**Declaración de Impacto Ambiental
Preliminar Actualizada (DIA-PA)**

Campo Rico New Castle
Consulta # 2005-80-0872-JPU
JCA-08-0027 (DV)

Carretera PR-957 Int. PR-185
Bo. Hato Puerco
Canóvanas, Puerto Rico

ANEJO 1: PLANO ESQUEMÁTICO

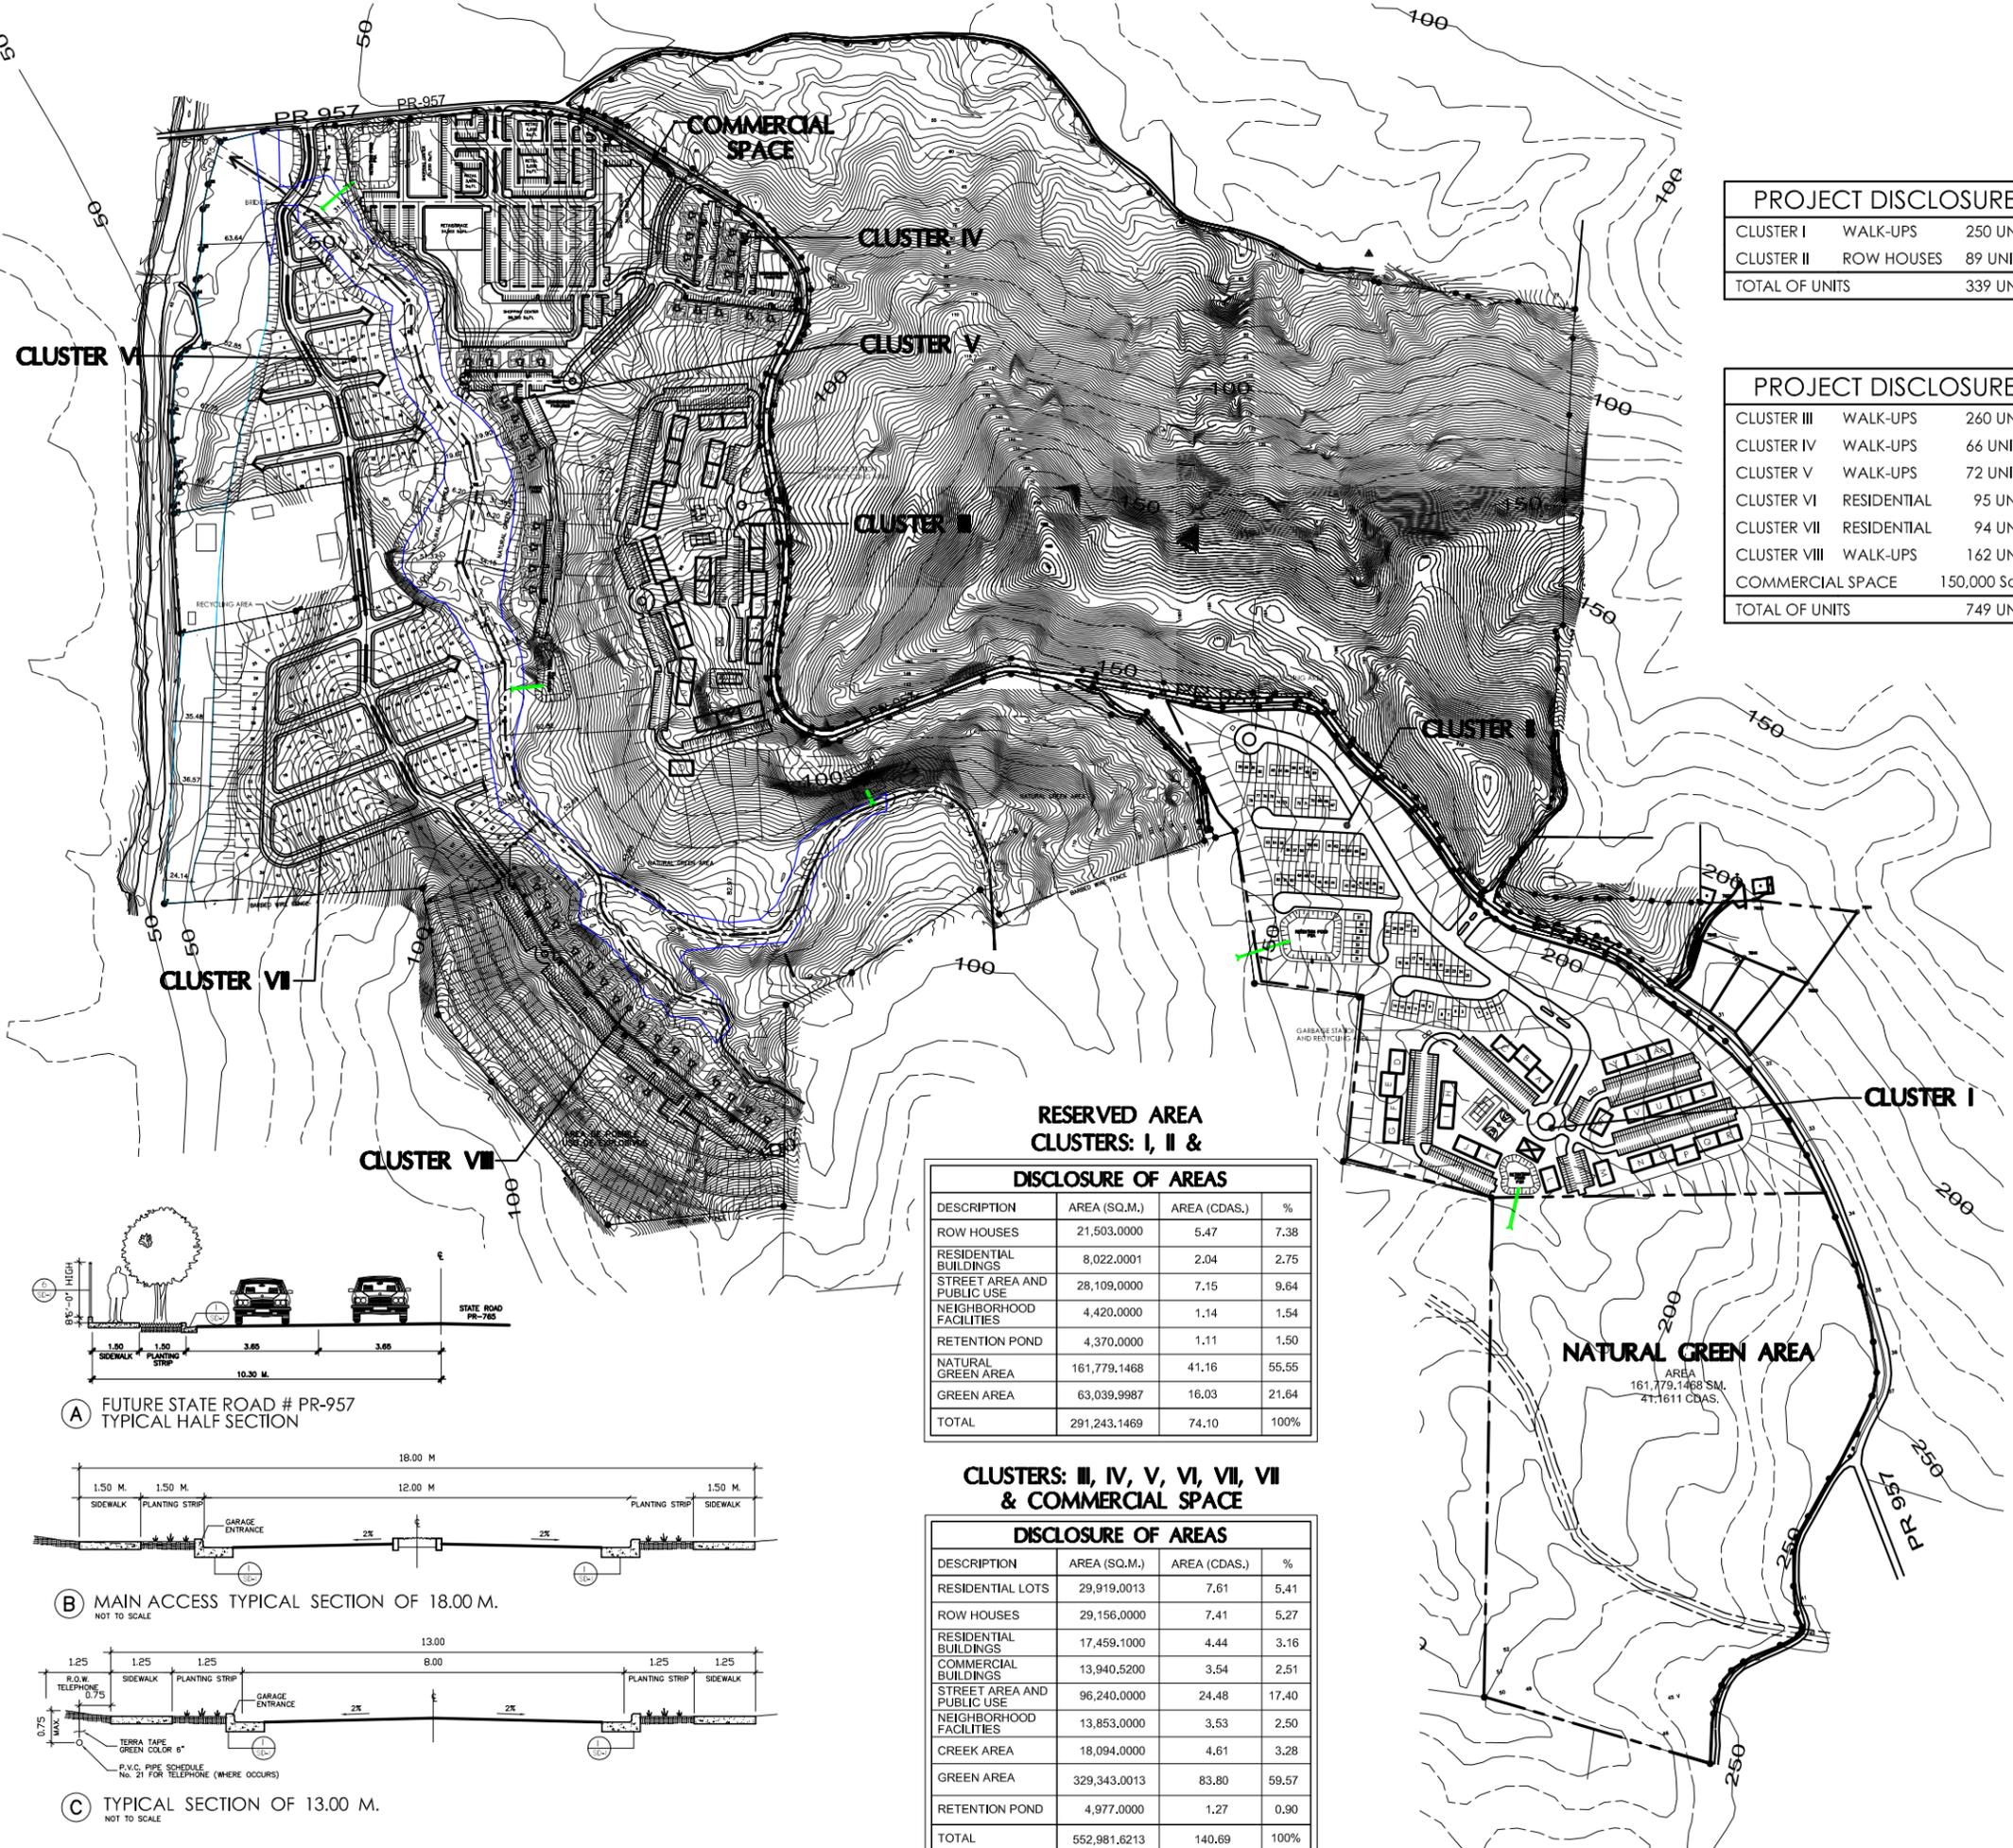
8. La DIA-PA deberá identificar en el plano del proyecto las áreas probables en que se podría requerir el uso de explosivos. En el plano esquemático se identifica un área donde es posible que sea necesaria la utilización de explosivos. Esta área ubica donde se propone el Cluster VIII, en el extremo sur de la finca, al oeste de la quebrada que cruza la misma. Algunos de los taludes que se propone crear en esa área pueden necesitar la utilización de explosivos para su creación. Es necesario aclarar que la necesidad de utilizar explosivos será confirmada una vez se realicen los estudios geotécnicos que se preparan en etapas posteriores, como parte de los requisitos para la obtención del permiso de construcción.
